# TO-E-1294

## FAQ

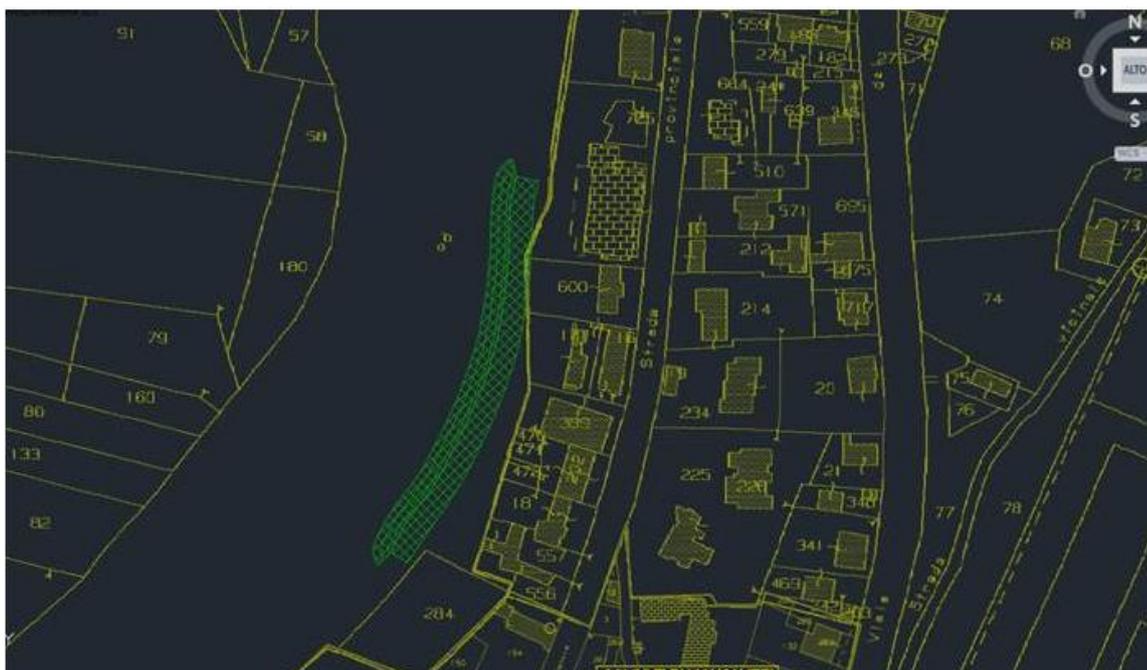
**5.1** Il Piano particellare di esproprio non fornisce alcuna indicazione riguardo l'intervento di ripristino di erosione spondale, sia in termini di occupazione temporanea, sia in termini di esproprio. Dall'analisi dell'elaborato Allegato B al PSC (E1.S3\_0805\_05-12-501N-00\_PSC\_Allegato B) e dal sopralluogo effettuato in sito, sembrerebbe che la localizzazione della recinzione di cantiere interessi parzialmente aree di proprietà privata. Si richiedono chiarimenti in merito.

L'intervento si colloca interamente in area demaniale (V. stralcio planimetrico sottostante); l'accesso per il ripristino dell'erosione spondale dovrà avvenire mediante transito su aree demaniali.
